## Bericht des Kärntner Landesrechnungshofs

### **B106 Mölltal Straße – Generalsanierung**

#### **2. Teilprojekt**

LRH-BERICHT-7/2025

Abbildung 5: Ausschnitt Regelquerschnitt mit Situierung der Entwässerung

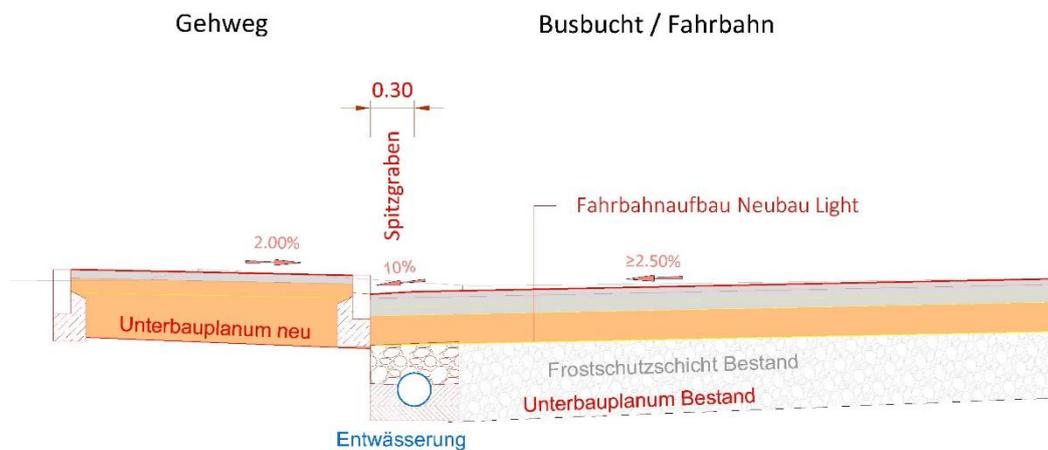
An der Bushaltestelle im Abschnitt 15 plante die Abteilung 9 eine Entwässerung der Fahrbahn ein. Diese situierte sie unterhalb der neu einzubauenden Tragschicht am Rand der Fahrbahn und somit oberhalb des Unterbauplanums und innerhalb der Frostschuttschicht. Wie im Regelquerschnitt ersichtlich war das Unterbauplanum zum linken Fahrbahnrand, an dem die Entwässerungsleitung vorgesehen war, geneigt. Die Ausleitung der Entwässerung sollte in einen bestehenden Entwässerungsgraben

In dem Regelquerschnitt war zu erkennen, dass das am Unterbauplanum der Fahrbahn anfallende Wasser am Betonaufleger der Entwässerung anstehen und nicht abgeleitet werden würde.

Weiters bemängelte der LRH, dass im Abschnitt 15 im Bereich der Bushaltestelle und des anschließenden Fußgängerübergangs die Ausbildung der geplanten Entwässerungen einerseits an der Oberfläche und andererseits im Straßenaufbau die Ableitung der Wässer nicht einwandfrei sicherstellte. Der LRH empfahl, die Planung dieser Entwässerungen zu überarbeiten und die Neigungen entsprechend der Richtlinien und Vorschriften für das Straßenwesen einzuhalten.

Abbildung 6: Lageplan mit Bushaltestelle und Fußgängerübergang

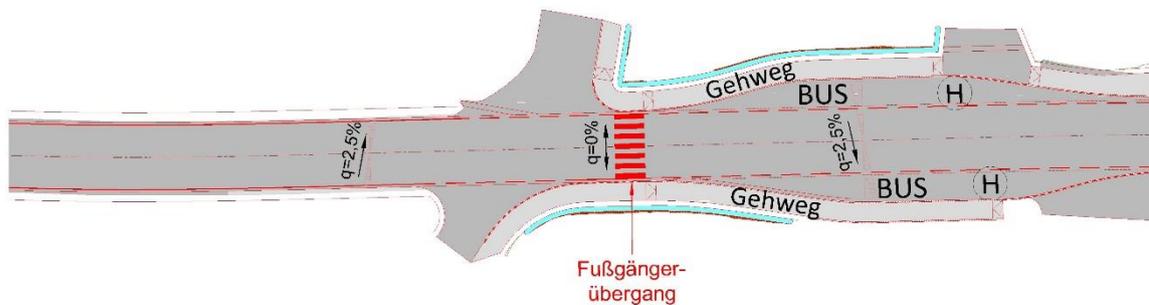
Entlang des Gehweges der Bushaltestelle im Abschnitt 15 war ein asphaltierter Spitzgraben mit 10% Neigung und anschließendem Leistenstein angeordnet, wie ebenfalls in der Abbildung 5 dargestellt. Dieser Spitzgraben war aber in den Querprofilen nicht erkennbar. Darüber hinaus war in diesem Bereich bei einer

verhältnismäßig geringen Längsneigung ein Wechsel der Querneigungsrichtung vorgesehen. Die folgende Abbildung zeigt eine Übersicht über diesen Bereich:

Abbildung 7: Straßenaufbau Abschnitt 12

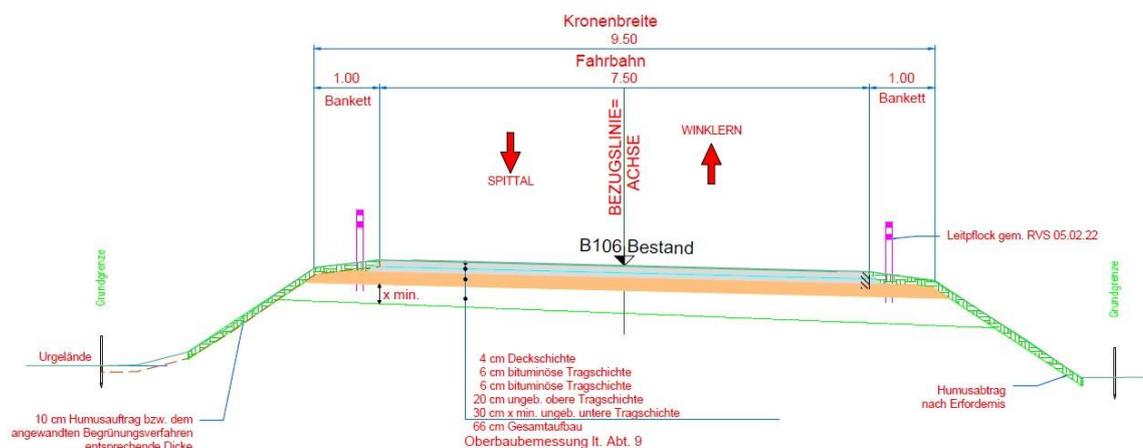
Wie aus der Tabelle ersichtlich waren in Summe 40 cm Abtrag und auch Neuherstellung geplant. Die Darstellung der Ausgleichsschicht fehlte im Regelquerschnitt und in der Baubeschreibung.

33.2 Der LRH wies darauf hin, dass die Darstellung der Ausgleichsschicht im Schichtaufbau des Regelquerschnitts und in der Baubeschreibung fehlte und empfahl diese zu ergänzen.

Abbildung 8: Mehrfache Berücksichtigung des Asphaltabtrags

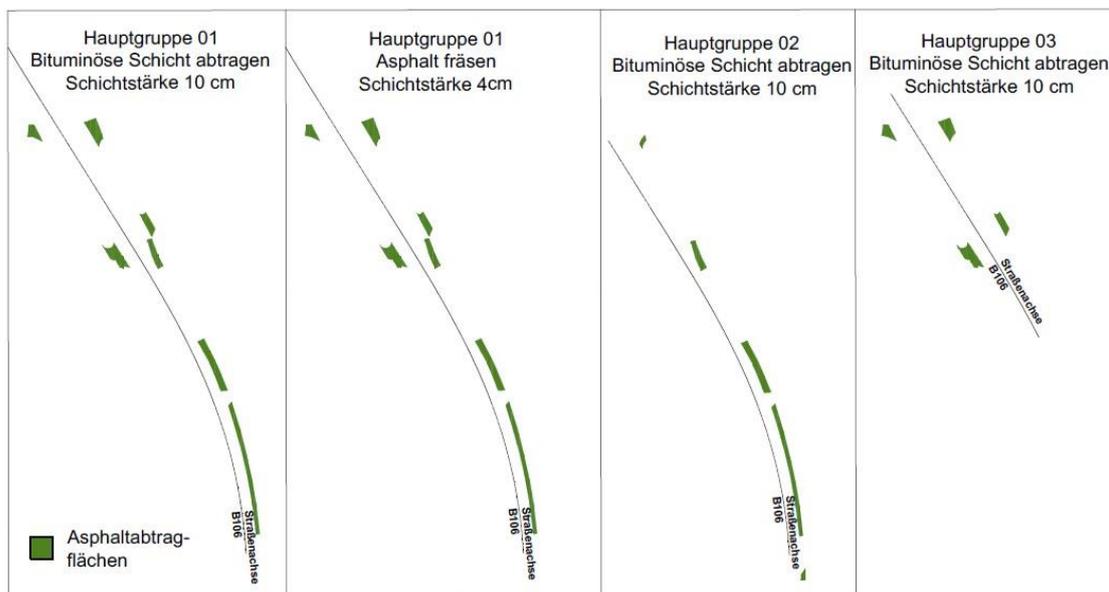
Die nachfolgende Abbildung zeigt die mehrfache Berücksichtigung des Asphaltabtrags:

- 34.2 Der LRH stellte fest, dass in bereits temporär sanierten Bereichen der Straße nicht der gesamte Schichtaufbau beim Abtrag berücksichtigt war und empfahl, die Massenermittlung, die Soll-Kosten-Berechnung sowie das Leistungsverzeichnis zu ergänzen.

Abbildung 9: Stützmaßnahme Abschnitt 15

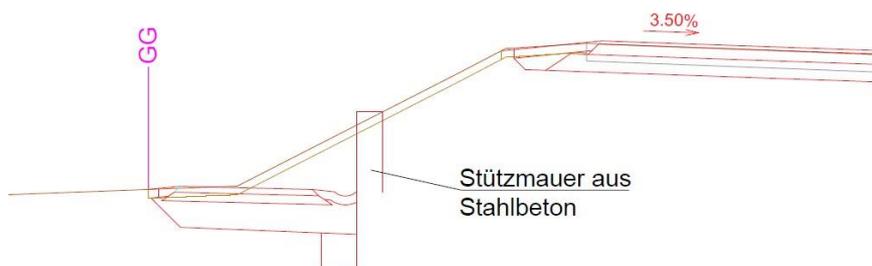
Die Soll-Kosten-Berechnung beinhaltete einen Steinstützkörper in der Gewichtsklasse von 1000 bis 3000 kg. Der Herstellungsort war in den Unterlagen der Massenermittlung und den Planunterlagen nicht ersichtlich. Darüber hinaus war in

den Querprofilen des Abschnitts 15 eine Stützmaßnahme als Betonbauwerk geplant, die wiederum in der Massenermittlung und in den Soll-Kosten fehlte.

Die folgende Abbildung zeigt die geplante, in den Soll-Kosten aber nicht vorhandene Stützmaßnahme:

Der LRH stellte fest, dass bezüglich der angedachten Stützkörper teilweise Leistungen in der Massenermittlung vorhanden waren, die in den Planunterlagen fehlten und

umgekehrt. Der LRH empfahl eine klare Festlegung der Leistungen und Vereinheitlichung zwischen den Planunterlagen und der Massenermittlung.
